REPUBLICA DE CHILE
SERVICIO DE EVALUACIÓN AMBIENTAL
MAGALLANES Y ANTARTICA CHILENA

RESOLUCIÓN EXENTA N° 080 . /2020/223

MAT: RESPUESTA A CONSULTA DE PERTINENCIA,
“CONSULTA PERTINENCIA MODIFICACIÓN
CENTRO CALETA CASCADE PERT N°207121258”.

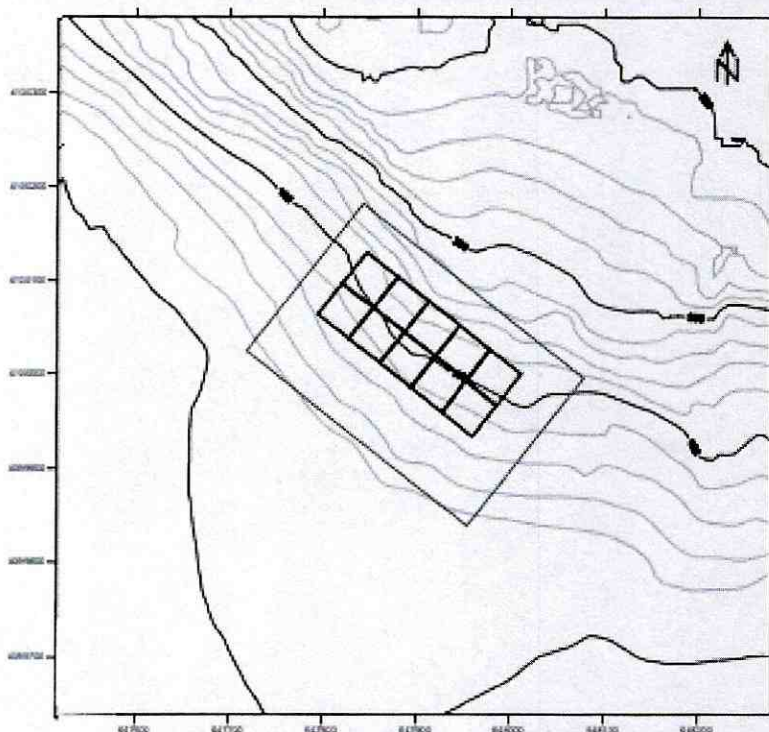
- 1.- Que mediante la Consulta de Pertinencia del día 17 de enero de 2020, ingresada al sistema e-Pertinencia bajo el ID: PERTI-2020-223, Doña Consuelo Chamorro, en representación de Acuícola Cordillera Ltda., solicita un pronunciamiento sobre la pertinencia de ingreso al Sistema de Evaluación de Impacto Ambiental de la actividad “Consulta Pertinencia Modificación centro Caleta Cascada, Pert N°207121258”, y que consiste en contar con la alternativa de utilizar 10 balsas jaulas de 40 x 40 x 20 metros, de acuerdo a la siguiente disposición de éstas, al interior de la concesión:

5.1.1.1.- Que el cambio propuesto consistente en contar con la alternativa de usar 10 balsas jaulas de 40 x 40 x 20 metros, no configura por sí mismo el literal señalado.

- 5.1.2.5.- Que, analizado el cambio propuesto, de contar con la alternativa de utilizar 10 balsas jaulas de 40 x 40 x 20 metros, éste no es susceptible de causar nuevo impacto ambiental, no evaluados en la respectiva Resolución de Calificación Ambiental, por el contrario, con la nueva disposición de balsas jaulas, disminuye la carga orgánica por unidad de área.

- 1.- Que la modificación a la Declaración de Impacto Ambiental del proyecto “Centro de cultivo estero Pérez de Arce, península Córdova, sector Caleta Cascada, N° Pert 207121258”, informada mediante consulta de pertinencia ingresada al sistema e-Pertinencia el día 17 de enero de 2020, bajo el ID: PERTI-2020-223, no tiene obligación de someterse al Sistema de Evaluación de Impacto Ambiental reglado por la Ley N°19.300 y su respectivo Reglamento.
